ACTA NO. 01 de 2016
COMITÉ DISTRITAL DE RENOVACIÓN URBANA

FECHA: 28 de julio de 2016

La Arq. Camila Neira Acevedo, delegada del Secretario Distrital de Planeación, pone en consideración de los miembros del Comité Distrital de Renovación Urbana, los Planes Parciales de Renovación Urbana “Ciudadela Nuevo Salitre” y “San Victorino”, para conceptuar sobre su viabilidad.

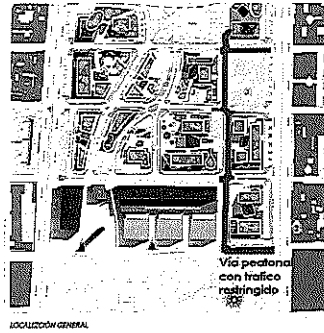
Frente al monorriel que se había presentado en radicaciones anteriores, no es claro si en la nueva propuesta se mantiene o no el monorriel ya que en los planos de la propuesta urbanística no aparece pero en algunos apartes del DTS se hacen referencias, así como en el estudio de tránsito. Al respecto la SDM hizo un llamado en sus primeras observaciones señalando que no se allega un concepto de viabilidad en su implementación por parte de las entidades competentes

De la malla vial local e intermedia se menciona que la propuesta de peatonalización vial no contempla mantener o generar vías vehiculares (subterráneas o a nivel) que garanticen la conectividad y continuidad al interior del PPRU y de éste con los sectores vecinos. La falta de conectividad y continuidad vial se hace más evidente en los sentidos de circulación oriente-occidente y occidente-oriente.

La planimetría no se ajusta a lo reglamentado, dado que no presenta convenciones, no indica el tipo de vía, no se encuentra acotado, ni presenta los aspectos de perfiles longitudinales, radios de empalme de sardineles entre vías.
